**Avis délibéré de la mission régionale
d'autorité environnementale Auvergne-Rhône-Alpes
relatif au projet de centrale hydroélectrique sur le Ponthurin
présenté par la société GEG
sur les communes de Peisey-Nancroix et Landry
(département de Savoie)**

Avis n° 2018-ARA-AP-736

Estimation des débits journaliers moyens du Ponthurin AVANT et APRES projet

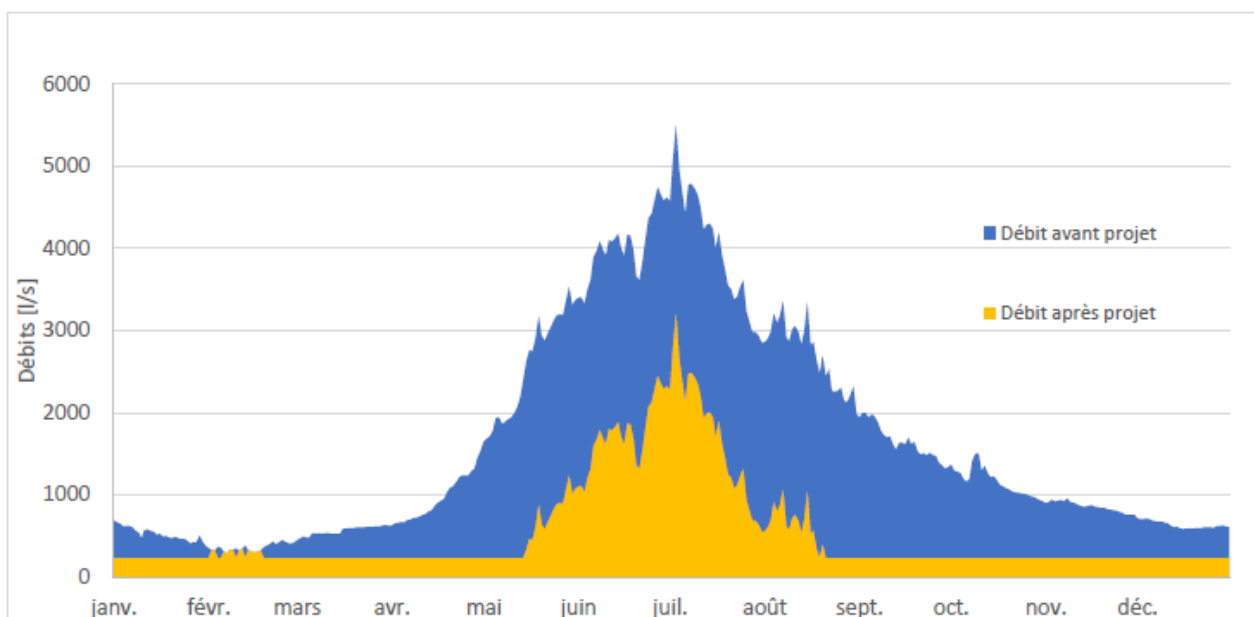
Comme indiqué au 2.2.1 ci-avant, l'étude d'impact ne permet qu'une appréciation partielle de l'impact de l'aménagement projeté, du fait que seuls les débits moyens mensuels sont présentés, ce qui ne permet pas d'évaluer les effets du projet sur la variabilité journalière du débit au cours d'un même mois¹².

Ces qualifications paraissent largement minimiser le niveau d'impact du projet sur l'hydrologie et de nature à tromper le public. En effet, diminuer de près de moitié le débit moyen d'un cours d'eau n'est pas un impact hydrologique peu marqué ou modéré, mais au minimum un impact fort. De plus, dans la partie située à l'amont de la confluence avec le Nant Benin, la diminution est en moyenne annuelle de -72 % et atteint -82 % à -88 % en mai, août et septembre. Il suffit, pour se convaincre que l'impact du projet sur l'hydrologie ne peut en aucune manière être qualifié de « modéré » ou « plutôt mesuré », de regarder le graphique « Estimation des débits journaliers moyens du Ponthurin AVANT et APRES projet », en p. 16 de la pièce n° 4 reproduit ci-après.

En outre, l'impact hydrologique du projet n'est pas évalué au regard du débit naturel du cours d'eau, contrairement à ce qui est indiqué¹³, mais par rapport au débit « influencé », déjà sérieusement diminué par les prélèvements des aménagements hydroélectriques amont¹⁴. L'impact hydrologique par rapport au débit naturel du cours d'eau s'avère alors beaucoup plus conséquent. Il aurait au minimum dû être évalué au titre des impacts cumulés.

L'Autorité environnementale recommande d'approfondir l'évaluation de l'impact du projet sur l'hydrologie en analysant ses conséquences sur les débits réels journaliers et leur variabilité, de réexaminer la qualification de ces impacts et de les évaluer non seulement au regard des débits « influencés » mais également au regard du débit naturel du cours d'eau.
